Znak sprawy: ZP.271.1.2024

Dotyczy zamówienia: „Budowa budynku mieszkalnego wielorodzinnego nr 1 wraz niezbędną infrastrukturą techniczną przy ul. Gen W. Sikorskiego w Sieradzu”

## Odpowiedzi na przesłane pytania i wnioski

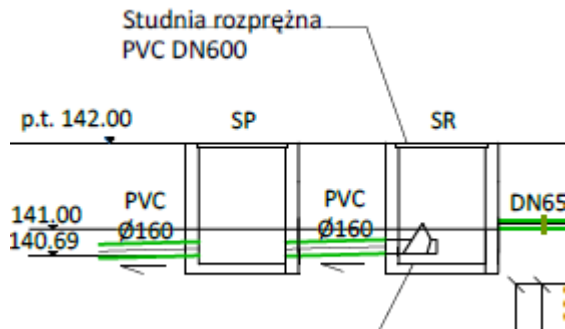
4. W projekcie brakuje zapisów na temat podkładu pod panele drewnopodobne. Proszę o podanie rodzaju i parametrów dla podkładu.

Podkład pod panel wykonać z płyt naturalnych włókien drzewnych

Właściwości techniczne wg EN 16354 / EN 826

Parametry techniczne:

Grubość płyt: 5,0 mm,  
Współczynnik oporu cieplnego [ $m^2 K / W$ ]: 0,071  
Zdolność do wyrównywania punktowych nierówności [mm]: 2,0  
Obciążenie dynamiczne (ilość cykli) DL25 > 150.000  
Wytrzymałość na ściskanie [kPa] wg EN 826: > 150  
Pełzanie przy ściskaniu [kPa] > 50  
Wytrzymałość na uderzenia [mm] > 800  
Tłumienie dźwięków uderzeniowych [dB] ISLAM =19  
Klasa reakcji na ogień wg PN EN 13501-1 Efl

Rysunek 1:

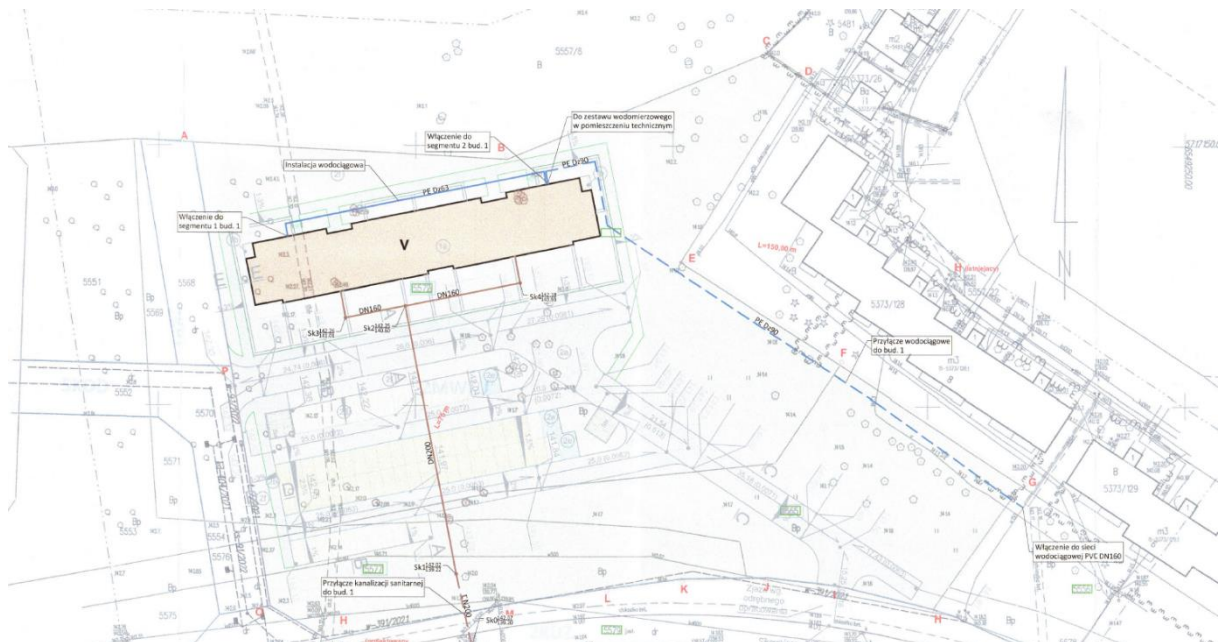
13. W związku z rozbieżnością na PZT dot. sieci wodociągowej prosimy o wyjaśnienie i określenie, która trasa wodociągu jest prawidłowa. Poniżej rysunki:

Trasa z rysunku nr 1 pojawiła się we wstępnej koncepcji.
